BRF Domar NR 1
Botvidsgatan 4 C 4tr
753 29 UPPSALA

Utredning om fönstermontage

På uppdrag av BRF Domar 1, Uppsala har en utredning beträffande fönstermontage genomförts. Den aktuella fastigheten är belägen på Botvidsgatan 4, Uppsala. Uppdraget genomfördes den 2 Juni 2016 och närvarande var Christer Söderman BRF Domar 1, Johan Wahlund, MAQS, Dan Jungersand Plåtkonsult Rolf Svensson, Anders Skörd Uppsala Plåt. Utredningen genomfördes av Börje Gustavsson SP.

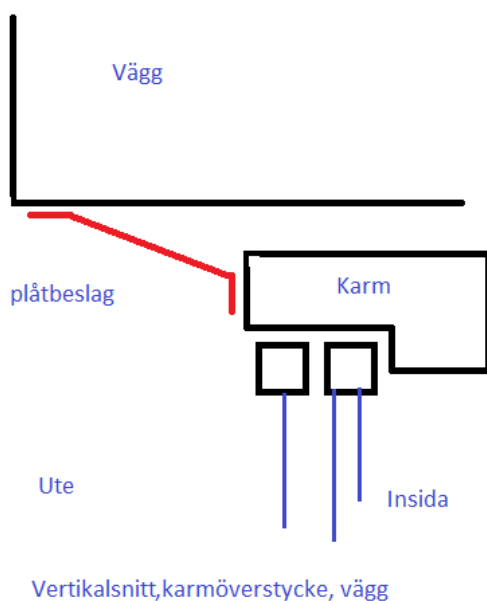
Lutningen hos ett antal fönsterbleck var undermålig, dvs mindre än 14 grader, särskilt noterades detta i uppgång C och D. Att fönsterblecken har en dålig lutning beror på att fönstren har placerats direkt mot fönsterhålets botten utan någon drevmån, detta ger mindre utrymme för fönsterblecket att erhålla lutning.

Plåtbeslagen har designats något olika på olika delar av entreprenaden, dels beroende på fönstrets placering i höjddled med även storleksanpassningen i förhållande till det befintliga fönsterhålet. Plåtbeslagen har utformats så att de inte är bockade 90 grader utan ca 70-80 grader, på det viset "ljuger" man bort den större drevspalten. Detta får effekten att vid överstycket av fönstret lutar beslaget mot fönstret, se skiss.
